Rapport de l'Inspection des installations Classées pour la Protection de l'Environnement

Objet : Société **SCORI** – Établissement d'HERSIN-COUPIGNY
Suite donnée au dossier de réexamen au regard des conclusions sur les meilleures techniques disponibles relatives au traitement des déchets et au dossier de demande de dérogation

N° S3IC : 070 00705

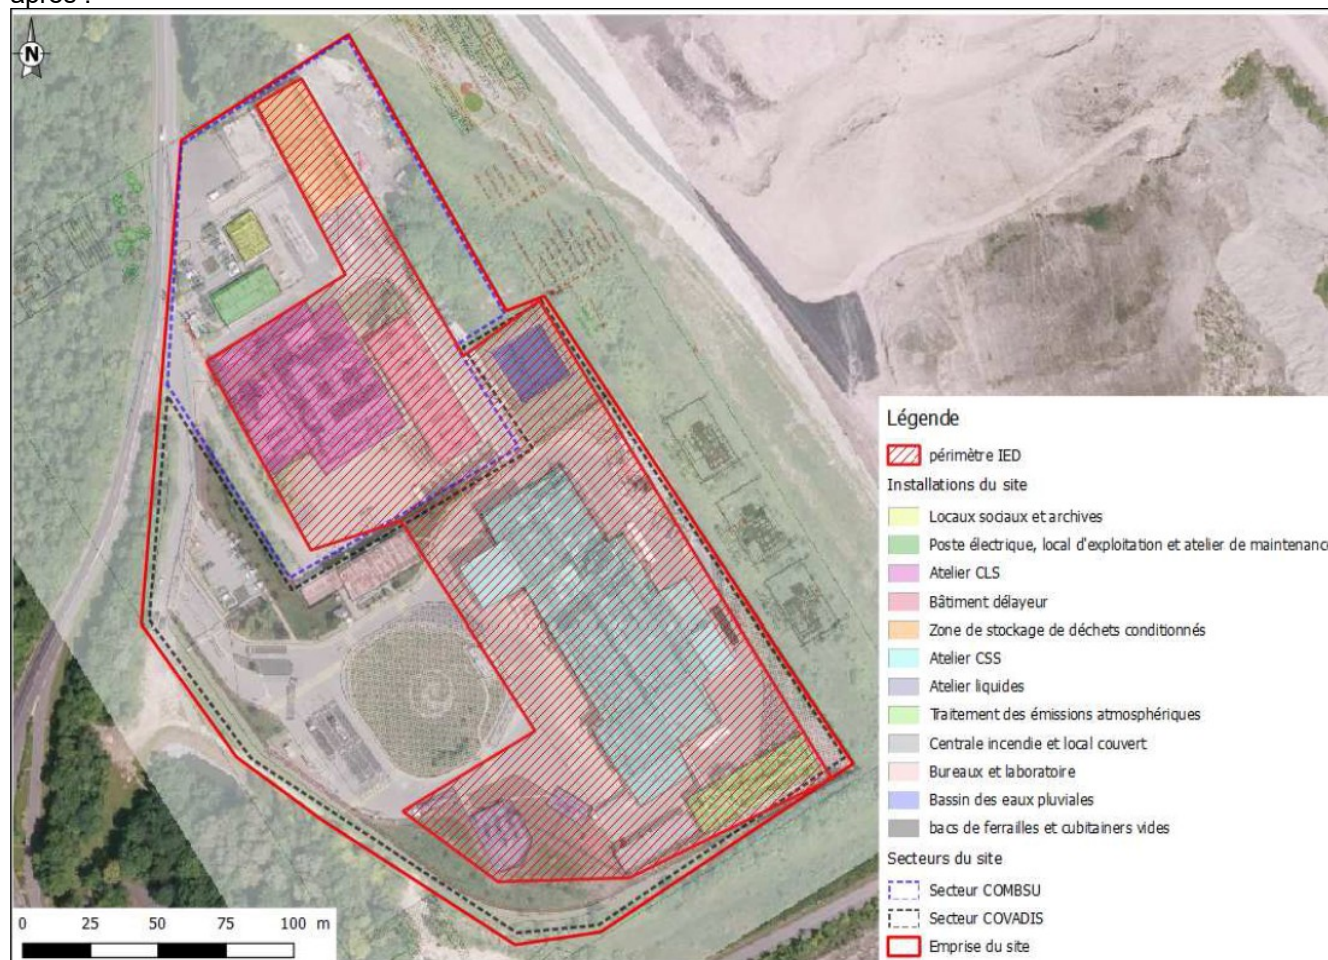
Le périmètre IED correspond à la quasi-totalité du site, hormis le bâtiment abritant les locaux sociaux et les archives, l'atelier de maintenance, les bureaux et le laboratoire. Le périmètre IED est présenté sur la figure ci-après :
